DÉFENSE EXTÉRIEURE CONTRE L'INCENDIE

Avis sur la réception d'un point d'eau artificiel

AGRI-AISNERGIE - COMMUNE DE NEUVILLE-SAINT-AMAND

Référence dossier : 20-0074

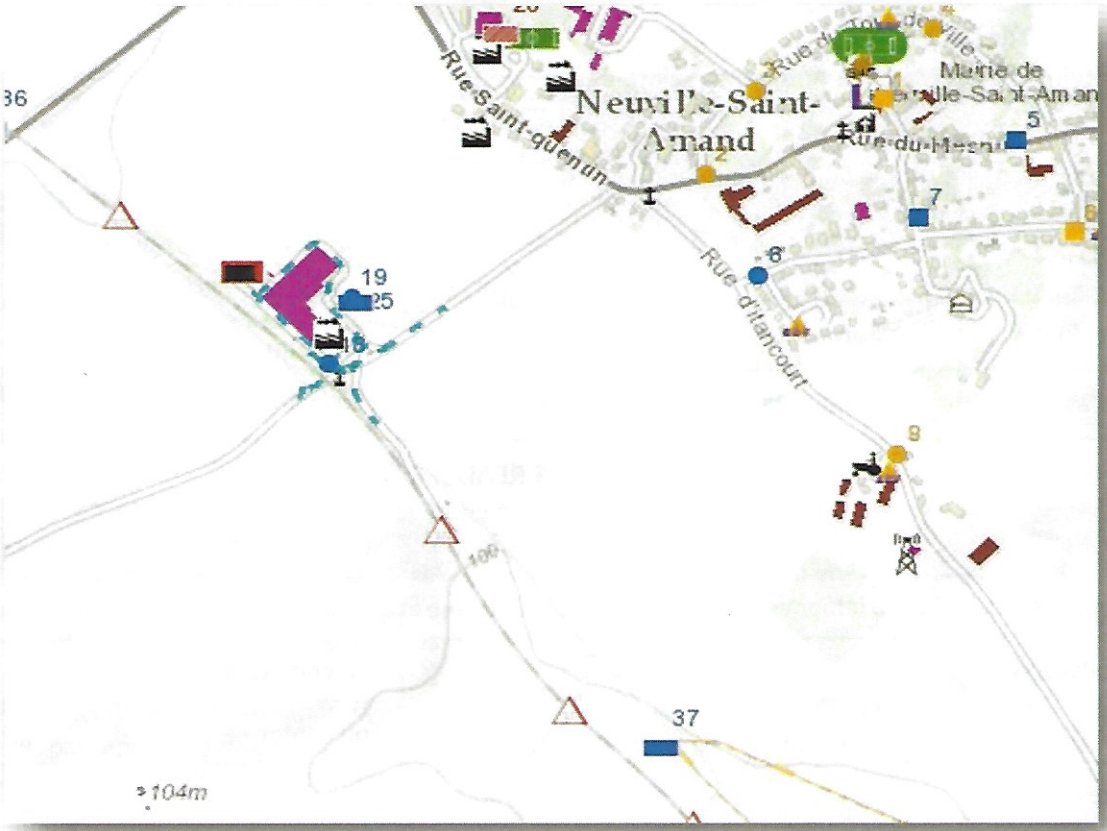
Nature des vérifications réalisées	Conforme	Non conforme	Remarque(s)
☒ Implantation	**conforme**		
☒ Signalisation		**non conforme**	
☒ Numérotation		**non conforme**	
☒ Abords dégagés	**conforme**		
☒ Accessibilité aux engins de lutte contre l'incendie	**conforme**		
☒ Mise en œuvre du PEI	**conforme**

1- Installer un panneau de signalisation ainsi que la numérotation.
